Avis délibéré de la mission régionale d'autorité environnementale sur la création d'un ascenseur valléen entre Le Fayet et le Centre-bourg et la mise en compatibilité du plan local d'urbanisme (PLU) de Saint-Gervais-les-Bains (74)

Avis n° 2022-ARA-AP-1301

Avis délibéré le 12 avril 2022

Figure 3 : Implantation du projet (source : dossier)

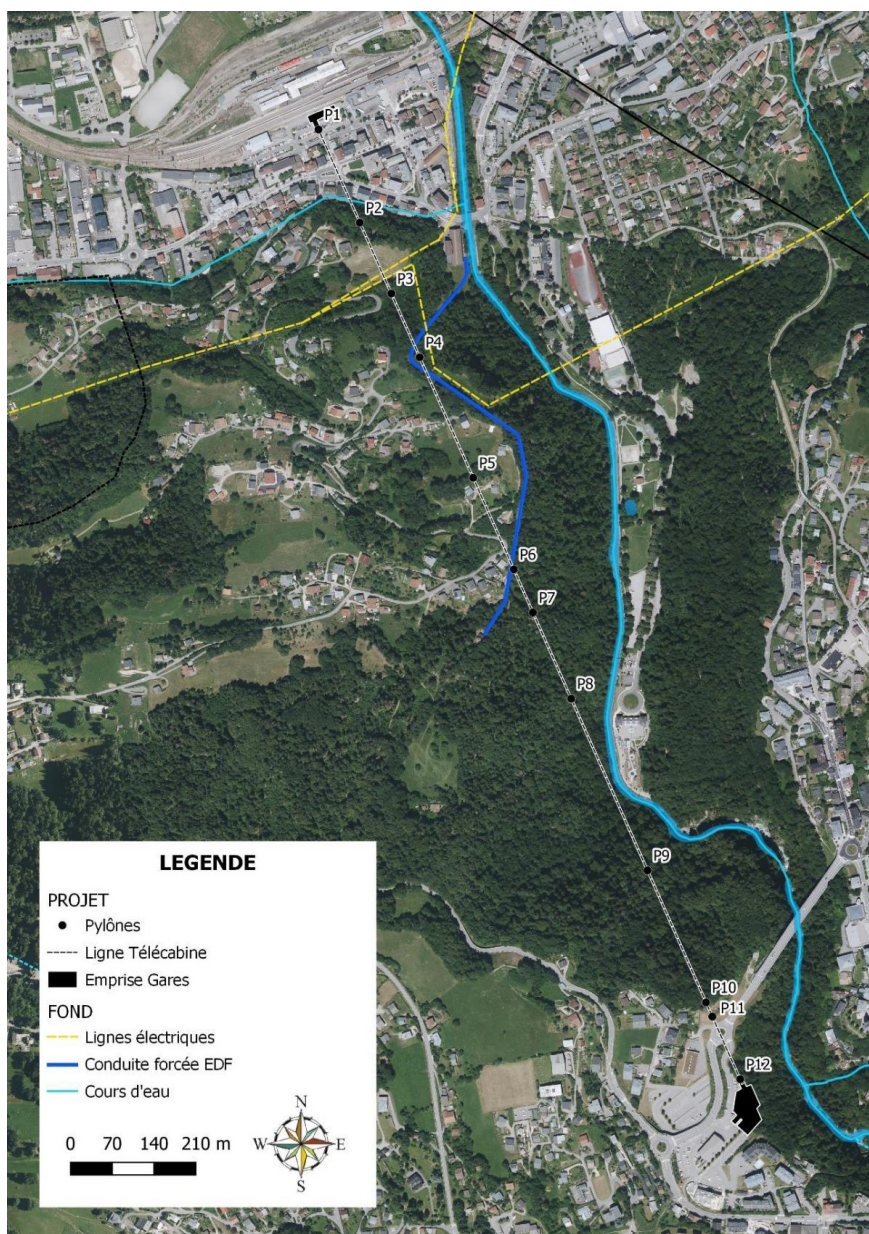
heure⁴ ; le coût de l'opération est de 12 millions d'euros. D'une longueur de 1 791,62 m et de 6,60 m de largeur de voie pour 221 m de dénivelé (figure 3), sa mise en œuvre implique :

- la réalisation d'un layon d'une largeur de 16 à 20 mètres, par défrichage de 2,4 ha dont 1 ha de forêt communale, et son entretien⁵ ;
- le terrassement en déblai pour la gare amont, la production et l'évacuation de 7 000 m³ de déblais (déchets inertes) vers l'installation de recyclage située sur la commune limitrophe de Passy, avec d'éventuelles fouilles archéologiques non précisées au dossier ;

- la construction des gares aval (G1, avec la suppression de 10 places de stationnement pour la gare aval) et amont (G2, avec l'aménagement du terrain, l'implantation et la construction de la gare, le traitement et aménagement des abords (clôtures, végétalisation, traitement des espaces libres, aménagement des accès) ; la gare amont étant une gare intermédiaire dans la chaîne de transport avec le DMC Bettex, avec un garage souterrain pour les cabines ;

- l'implantation de 12 pylônes sur des fondations d'une surface de 4 m² et la pose de la ligne reliant les 2 gares, incluant le franchissement d'une ligne haute tension (HT) ;

- les accès nécessaires à la réalisation du chantier ; la création d'accès de maintenance (à pied ou quad) pour les pylônes P7, P8 et P9, sur une largeur de 2 m maximum, sans défrichage ni terrassement ;

Figure 4 : Site inscrit, monuments historiques et abords - Source- Datara AURA

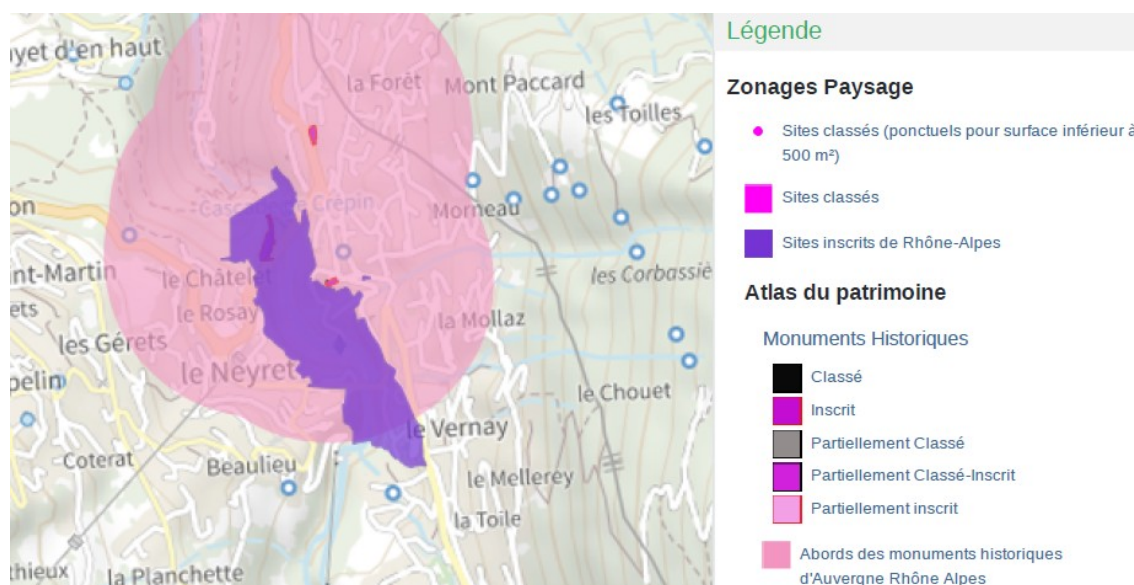
Le site inscrit du « [Bonnant et les deux ponts du diable](#) »²³ est mentionné comme situé à proximité²⁴. Il se situe toutefois dans l'emprise du projet, notamment au niveau de la future gare amont (figure 4).

Figure 5 : Cartographie sonore du bruit par le projet réalisé à 4 m du sol - Source : étude d'impact

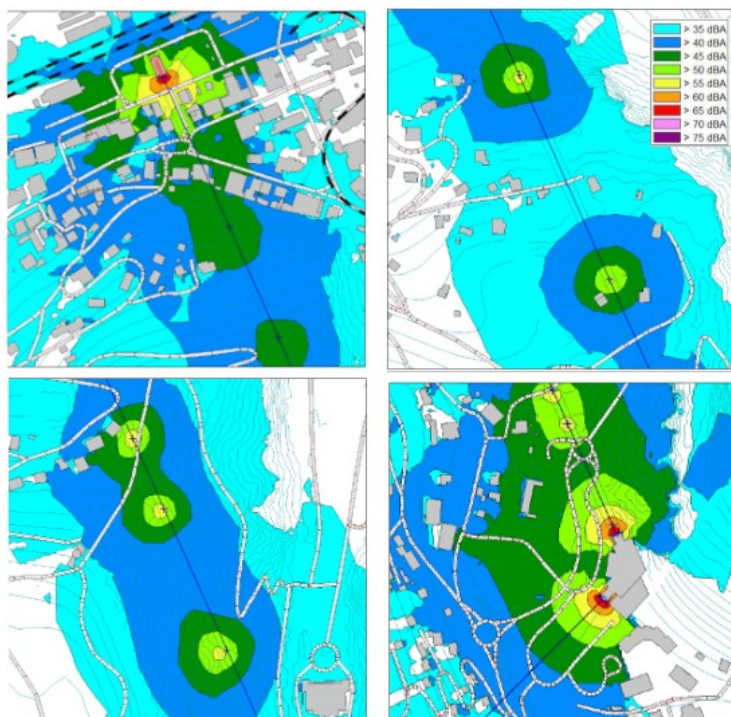
est respectivement de 47,5, 60 et 59,5 dBA. Cette simulation réalisée à seulement 4 m au-dessus du sol (figure 5) et à 2 mètres en avant des façades ne permet pas de renseigner le niveau sonore à 9, 12 ou 15 m de hauteur au niveau des lieux d'habitation. Il apparaît nécessaire de modéliser l'impact acoustique au niveau R+4.
